MINISTRIA E INFRASTRUKTURËS DHE ENERGJISË  
INSTITUTI I NDËRTIMIT

Lënda : Kthim përgjigje

## VLERËSIMI TEKNIK I GODINËS SË TEATRIT KOMBËTAR, TIRANË

Fig.1 Dëmtimet e soletës

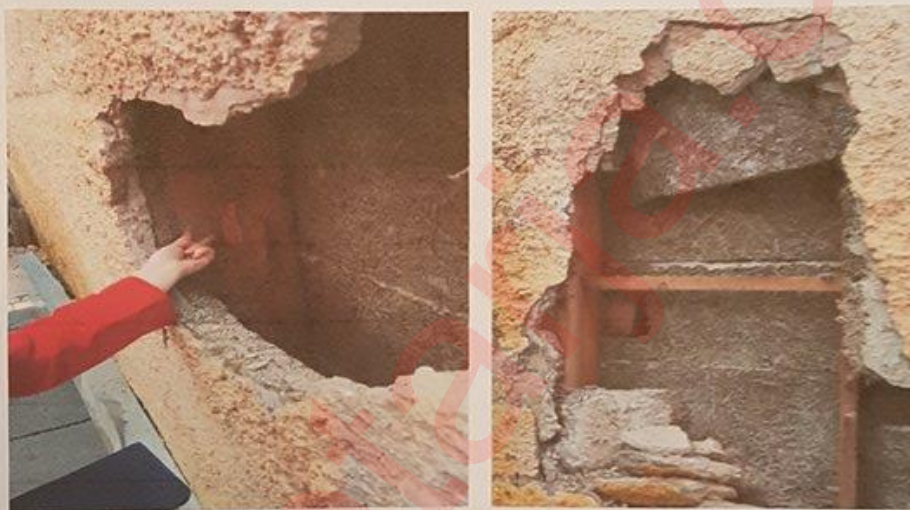
Vihen re përkulje dhe dëmtime në disa zona të soletës. (Fig.1). Një pamje e faqes përendimore të objektit dhe degradimi lokal i disa elementeve paraqitet në (Fig.2, 3, 4). Në disa elemente prej druri vihen re deformime të dukshme dhe kalbje, po ashtu vihen re dëmtime në një pjesë të pllakave populit. Vende vende betoni është i dëmtuar. Në pjesët e zbuluara vihet re dukuria e segregacionit të betonit, kjo dukuri ndikon jo vetëm në aftësinë mbajtëse të betonit por edhe në lidhjen beton – çelik (Fig.5). Në pjesët e zbuluara është i dukshëm korrodimi i çelikut. Ky fenomen sjell zvogëlimin e seksionit tërthor të shufrave dhe zvogëlimin e karakteristikave mekanike të materialit, rrjedhimisht zvogëlohet aftësia mbajtëse e shufrave.
